2025 年 5 月

株式会社 椿本チエイン
パワトラ事業統括
商品企画部長
岩田 順裕

直動商品 モーターリニューアルのご案内

図 1

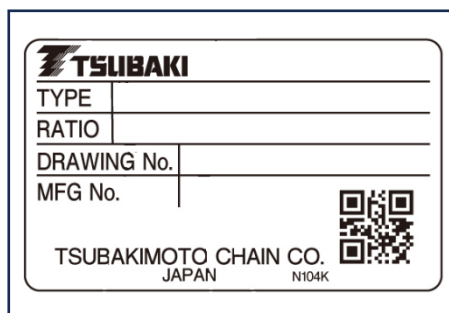
図 1 のモータ銘板の TYPE の箇所にも右記表形番の記載がある機種が対象となります。

ギヤモートル TR シリーズ ハイポイドモートル TR シリーズ
確認箇所	ギヤモータ銘板 (ギヤケース部)
形番	GMTR150 or GMTR 220 HMTR150 or HMTR220

図 2

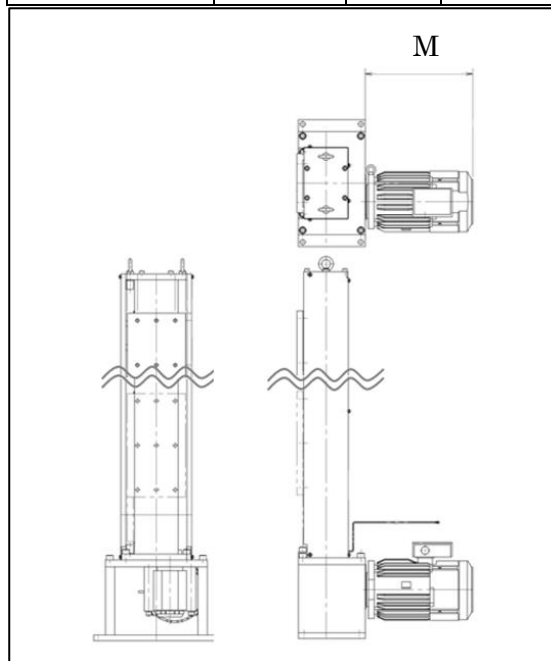
□リフトマスタ 寸法変更点【図 2 参照】

形番	モータ 容量	M	
		旧	新
LMEB0500U_G	1.5kW	330	325.5
LMEB1000H_G	1.5kW	330	325.5
LMEB1000U_G	2.2kW	369	375.5

図 3

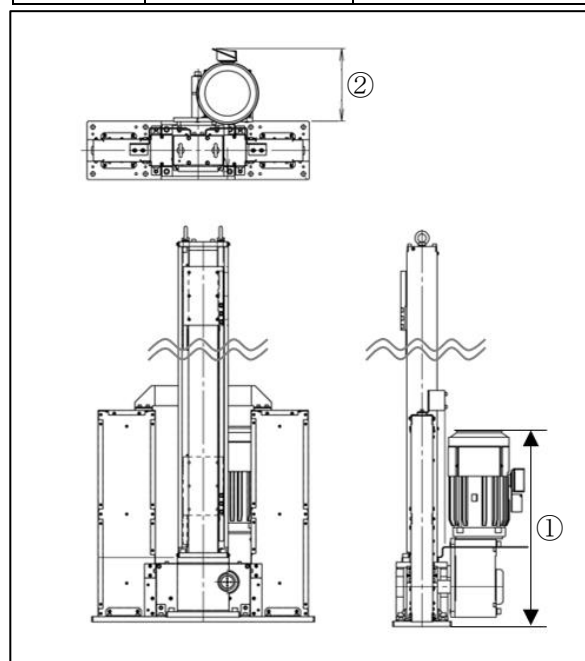
□ジップマスタ 寸法変化量【図 3 参照】

モータ 容量	①床面から ブレーキ端面	②モータ設置面 から端子箱端面
1.5kW	-4.5	+7
2.2kW	+6.5	-6

図 4

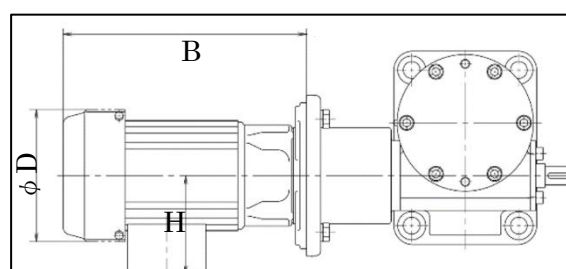
□リニパワージャッキ 寸法変更点【図 4 参照】

モータ 容量	B		φ D		H	
	旧	新	旧	新	旧	新
1.5kW	488	483.5	202	216	148	155
2.2kW	475.5	482	226	216	161	155
